# 南京市江北新区管理委员会建设项目批前公示

## NO. 新区 2021G15 地块房地产开发项目规划许可变更

为了提升项目品质，对该项目进行优化调整如下：

附图：6-8

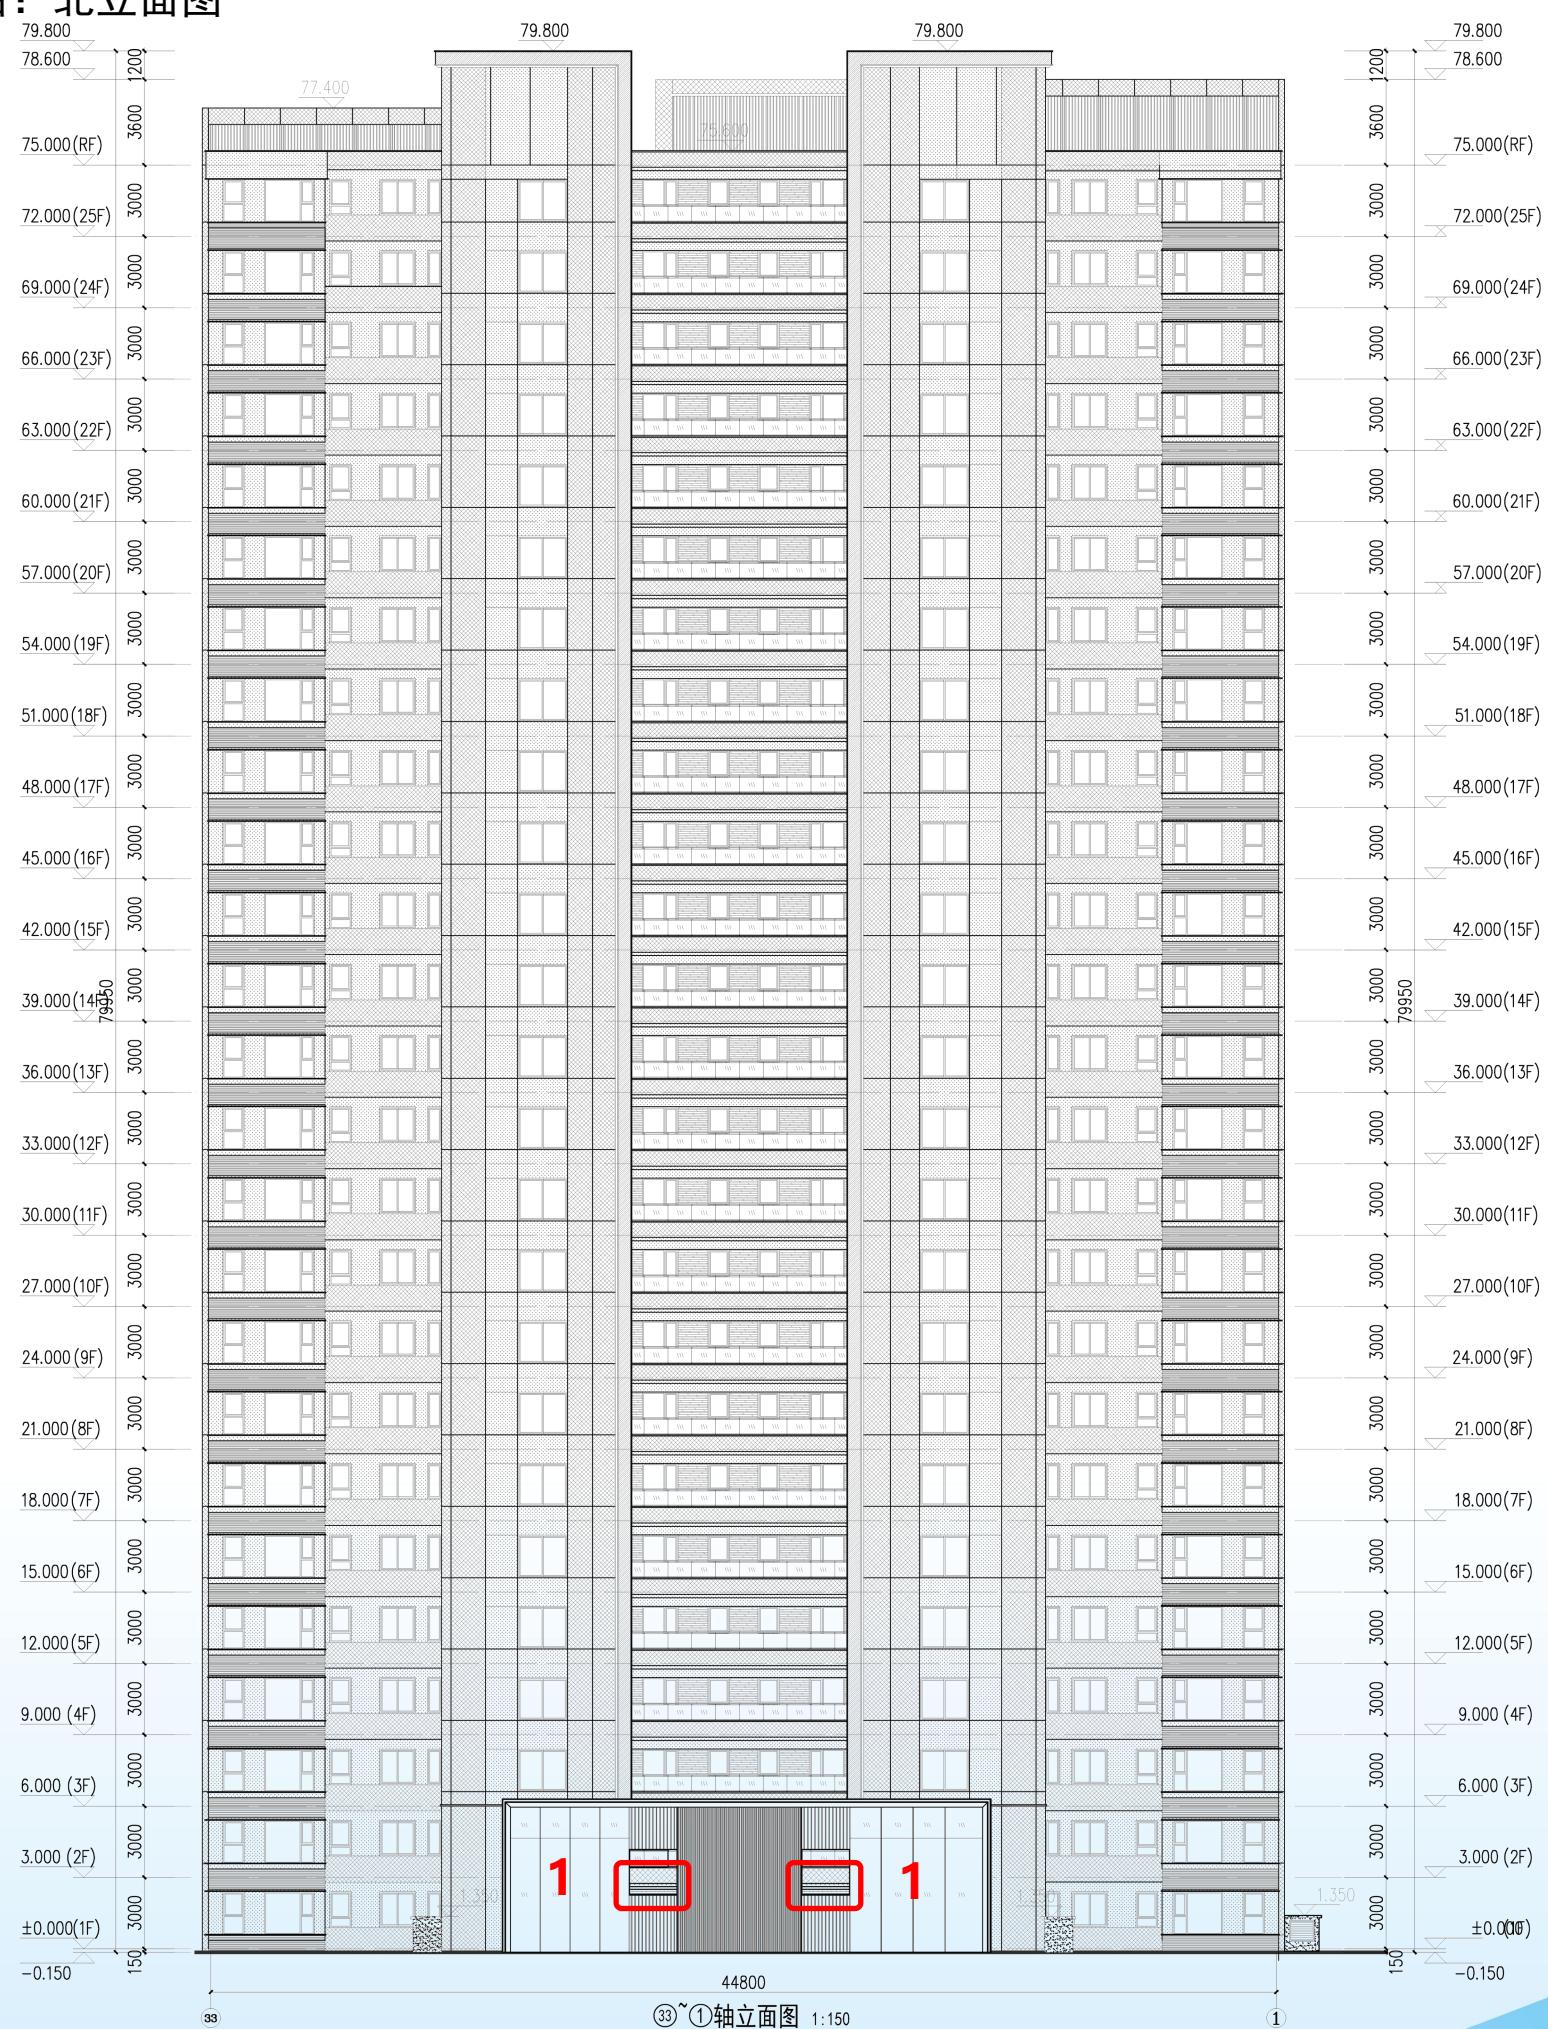
- (1) 6#8#11#13#楼二层连廊处增设出入口雨棚，北立面相应调整。

附图：6-10

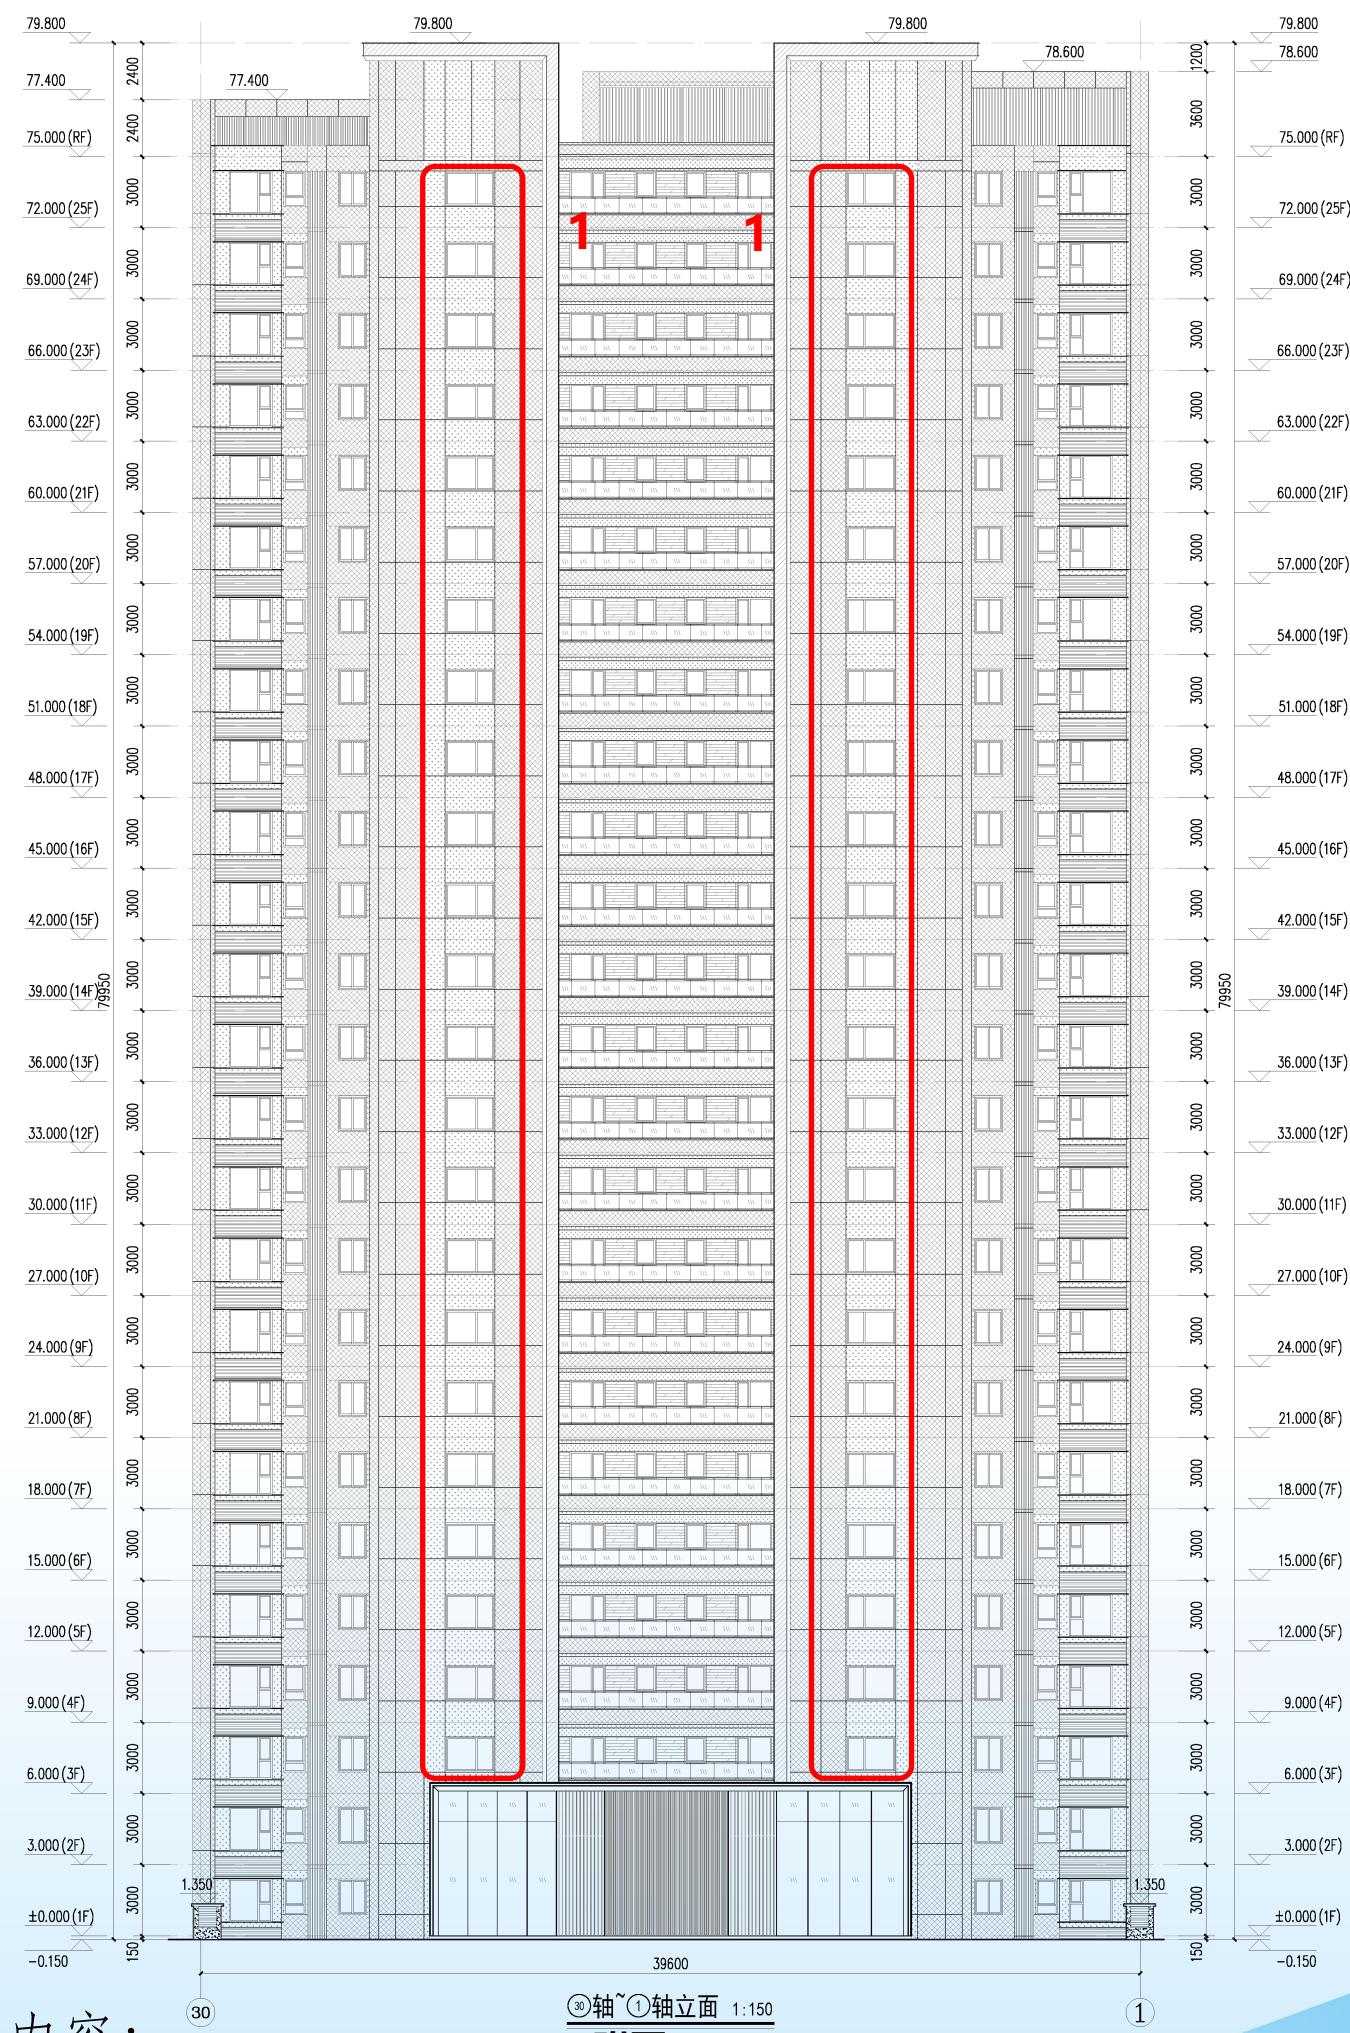
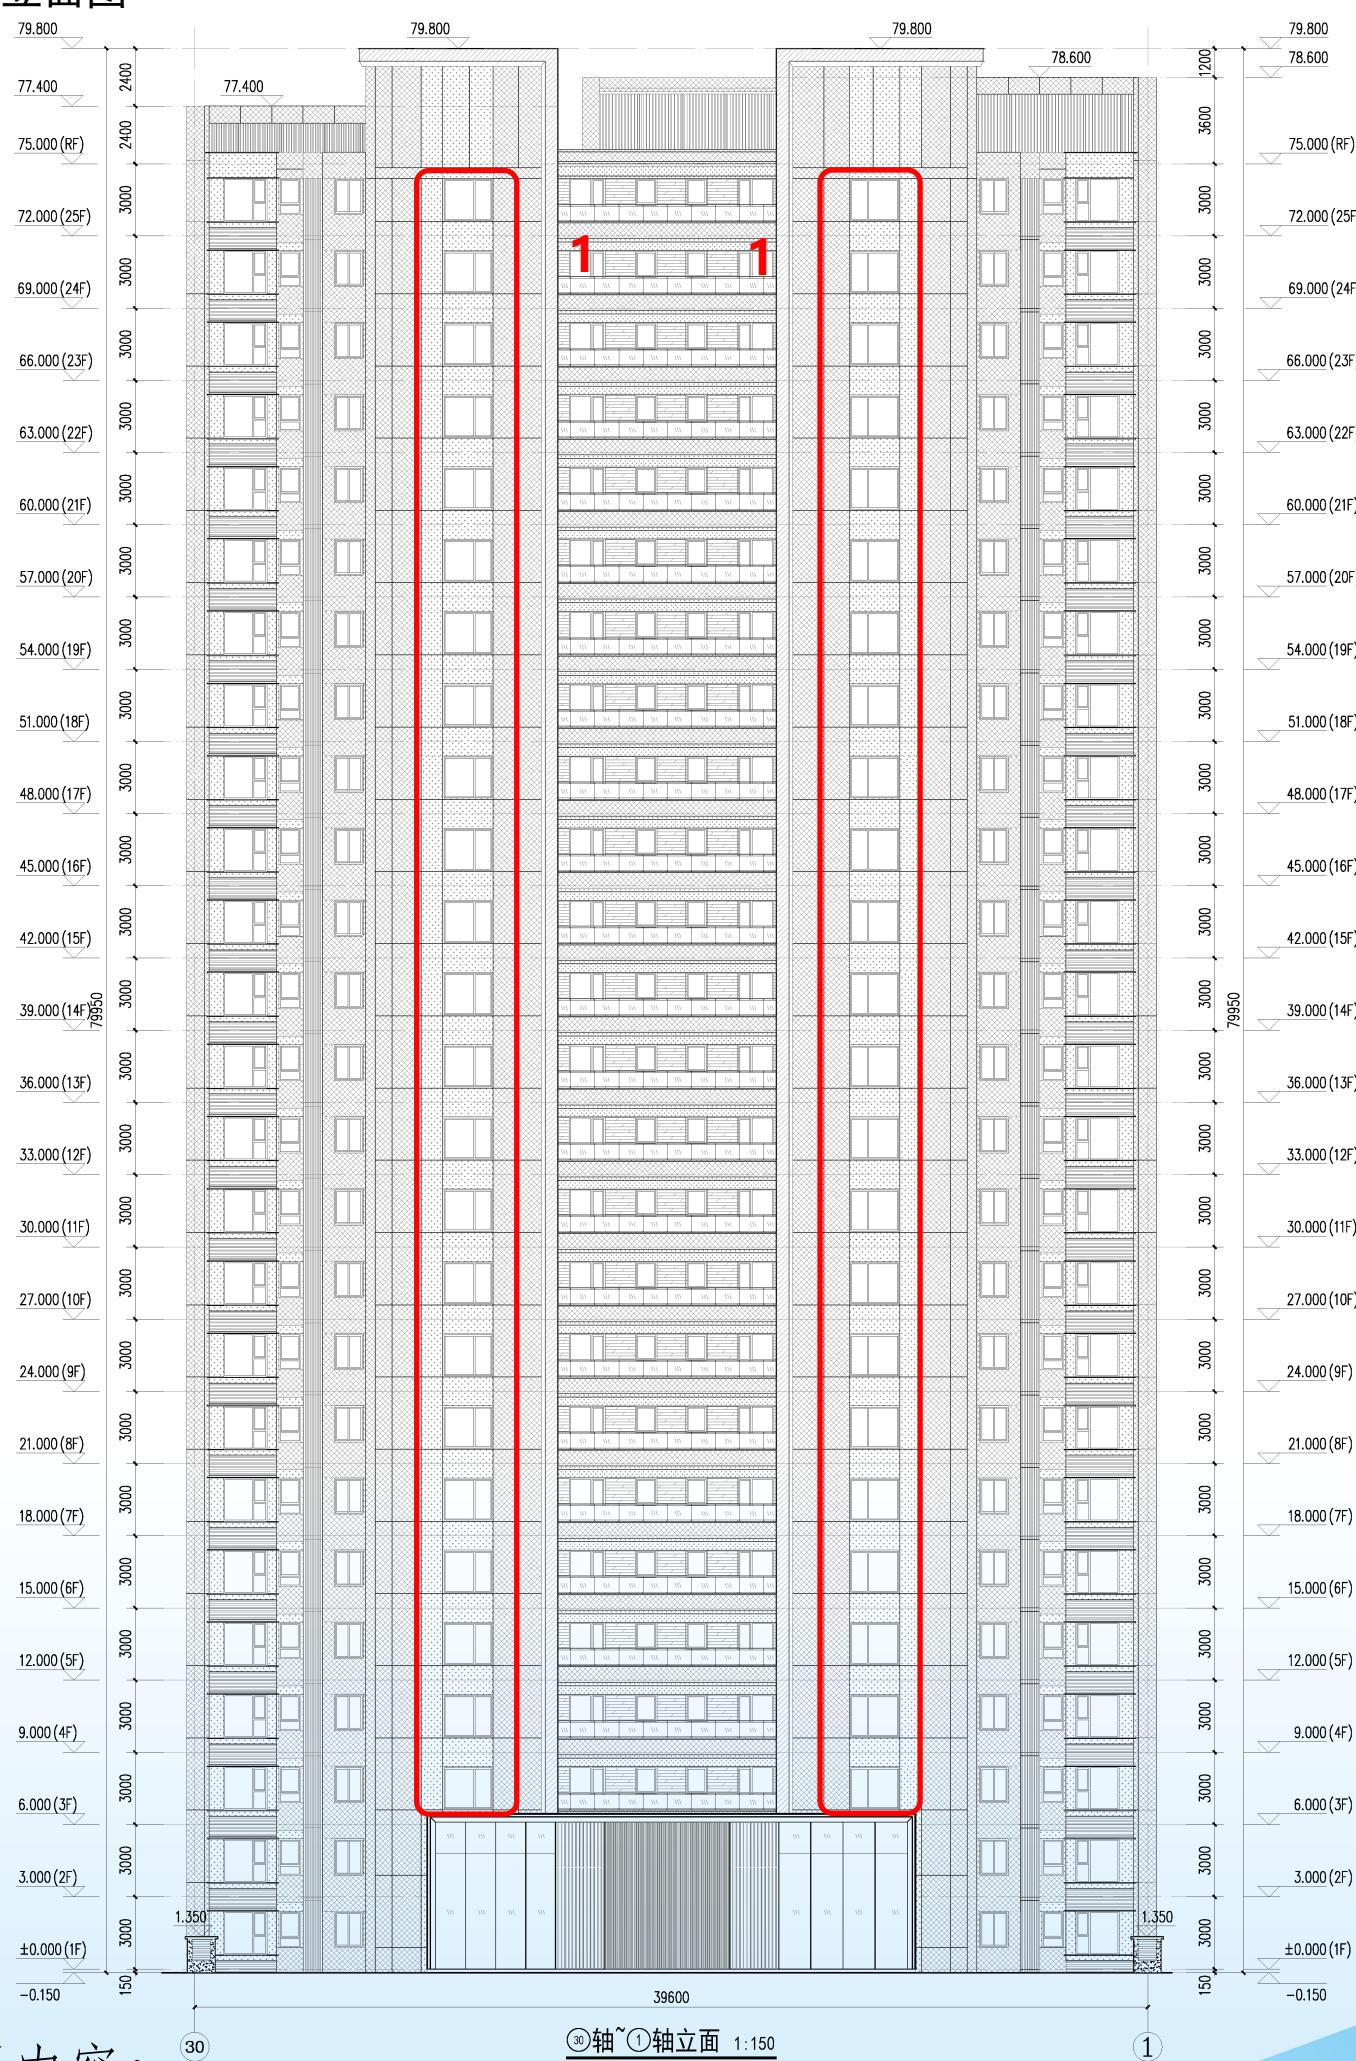
(1) 5#10#楼北立面合用前室外窗尺寸由 1500mm 高调整至 1800 mm 高，  
北立面相应调整。
